ODPOWIEDZI NR 7

Dotyczy postępowania nr 33/PN/2024 na wybór Generalnego Wykonawcy trzeciego etapu inwestycji pod nazwą „Młoda Białoleka 3”, polegającej na budowie zespołu budynków mieszkalnych wielorodzinnych z garażami podziemnymi z przyległą infrastrukturą, zielenią oraz częścią drogi dojazdowej, zlokalizowanych przy ul. Geodezyjnej w Warszawie, dzielnica Białoleka oraz uzyskania decyzji pozwolenia na ich użytkowanie

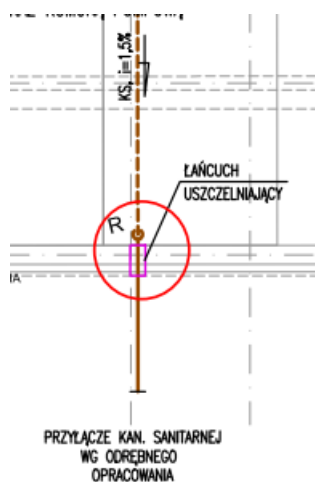
Pytanie 95:

Proszę o wskazanie lokalizacji „Osłony rur KD i innych instalacji w garażu” (TES poz. 2.2.12.10).

Odpowiedź 95:

Zamawiający wyjaśnia, że osłony należy założyć w miejscach narażonych na uszkodzenie przez samochody, poniżej przykład instalacji sanitarnej.
